Rapport de l'Inspection des installations classées

Visite d'inspection du 15/11/2023

LFB Biomédicaments

Références : D2023-0046
Code AIOT : 0006505306

N° 12 : Modification des installations

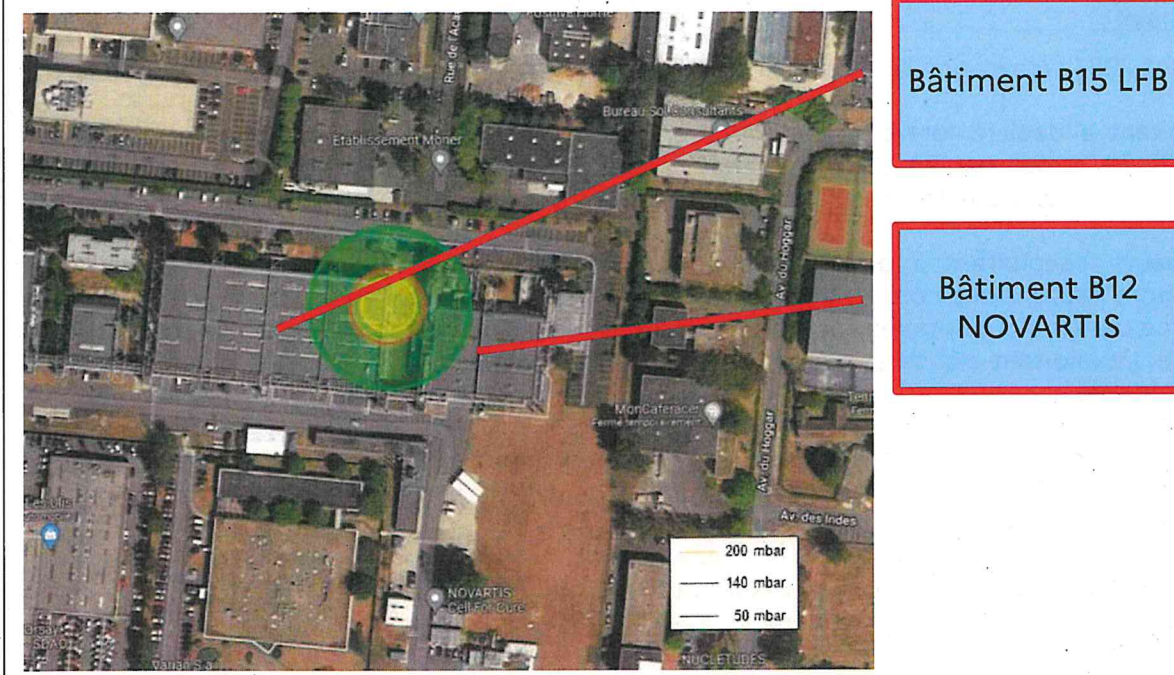
Aussi, si le scénario d'explosion de la chaufferie B4 montrait que les zones des effets de surpression de 200, 140 et 50 mbar ne sortaient pas des limites de propriété, le scénario d'explosion de la chaufferie B15 montrait au contraire que "lès zones des effets de surpression ne sortent pas des limites de propriété hormis à l'est sur le site de NOVARTIS".

Or, l'inspection des installations classées avait précisé lors de l'inspection que NOVARTIS devait être considéré comme un tiers. Les extraits de l'étude des dangers transmis montraient donc des effets de surpression sortants vers les tiers, sans que les documents transmis ne permettent de déterminer la nature exacte des effets de surpression impactant le site NOVARTIS (bris de vitre, effets irréversibles, effets létaux, effets létaux significatifs). La limite de propriété n'est en effet pas matérialisée sur le document présentant la modélisation des effets de surpression.

L'extrait de l'étude des dangers transmis ne permettait pas par ailleurs d'identifier les mesures de maîtrise des risques proposées par l'exploitant au regard des effets de surpression sortants mis en évidence pour un scénario d'explosion de la chaufferie B15.

L'inspection des installations classées précise que l'exploitant doit déterminer la nature des effets de surpression sortants.

L'inspection des installations classées ajoute que si les effets sortants sont des effets létaux (140 mbar), il revient à l'exploitant de déterminer et proposer les mesures pouvant être mises en œuvre sur son installation pour maintenir à minima ces effets à l'intérieur de ses limites de propriété.
